CONCEPTO TECNICO No. CT- 4109 de 2005

Revisión de Estudio Particular de Amenaza y Riesgo por Fenómenos de Remoción en Masa Artículo 112 - Decreto 469 de 2003

ENTIDAD SOLICITANTE:	Mariano Pinilla Poveda Curador Urbano No. 5
LOCALIDAD:	CHAPINERO
BARRIO:	EL REFUGIO (Catastral)
PROYECTO:	**BOSQUES DE KARON**
DIRECCIÓN:	
UPZ:	88 REFUGIO
ÁREA (Ha):	7,8
TIPO DE RIESGO:	Remoción en masa.
EJECUTOR:	Espinosa & Restrepo y Cía. Ltda.
FECHA DE EMISION:	7 de Marzo de 2005

Figura 1 Localización del Proyecto Bosques del Karón

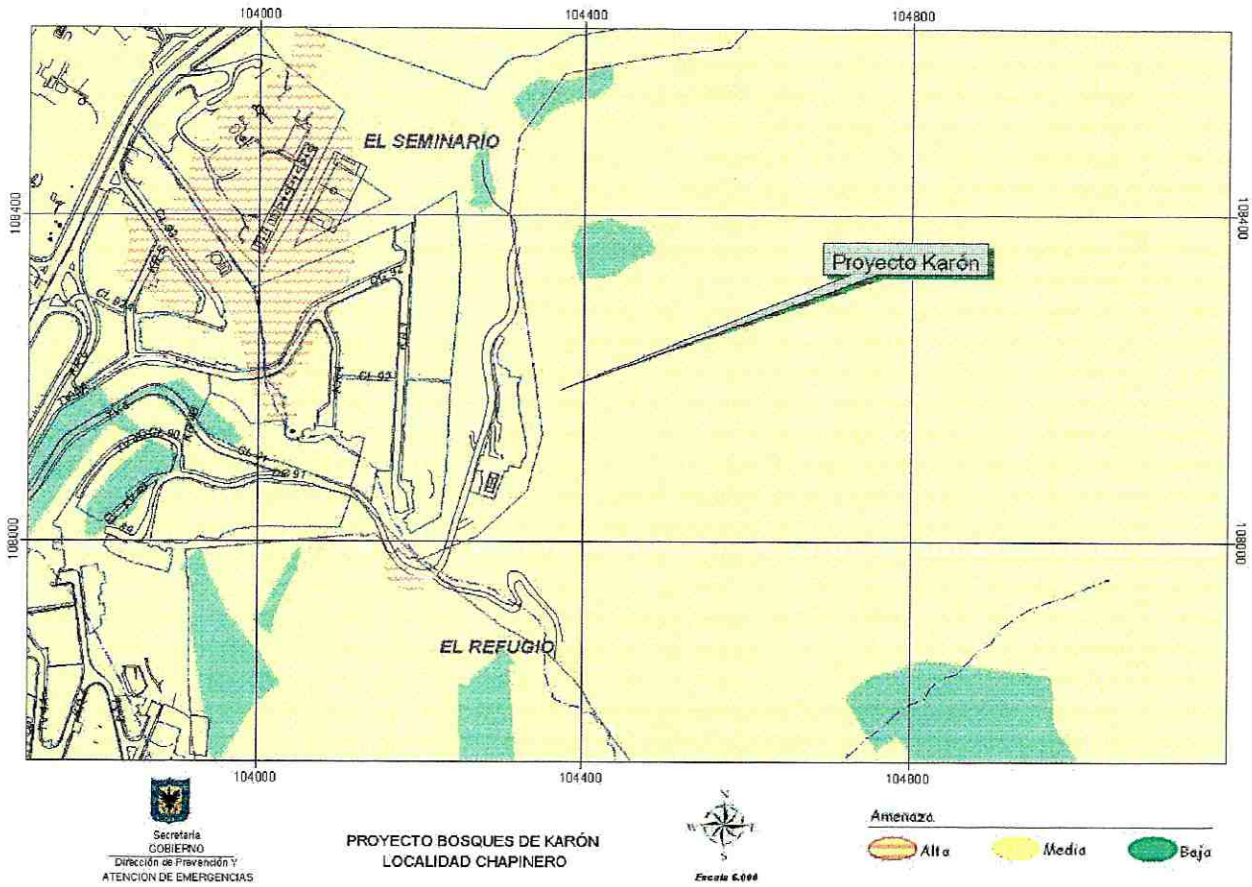
- *Se considera importante definir con claridad el área de influencia del proyecto, esta no debe limitarse al área a intervenir. Dentro de esta delimitación se deben tener en cuenta las vías de acceso al sector y los elementos urbanísticos localizados cercanos al proyecto como es le caso de los predios que lo delimitan y en el aspecto ambiental establecer la presencia de la quebrada El Chico y la posible influencia del proyecto sobre su zona de ronda y de PMA (?)*

- *La descripción del proyecto es muy simple, La descripción debe acompañarse con los planos en planta y cortes respectivos, donde se muestre las dimensiones del proyecto y las afectaciones contempladas sobre el medio físico para su construcción. El diseño urbanístico del sector igualmente se debe presentar para definir la influencia del proyecto sobre todo el predio.*
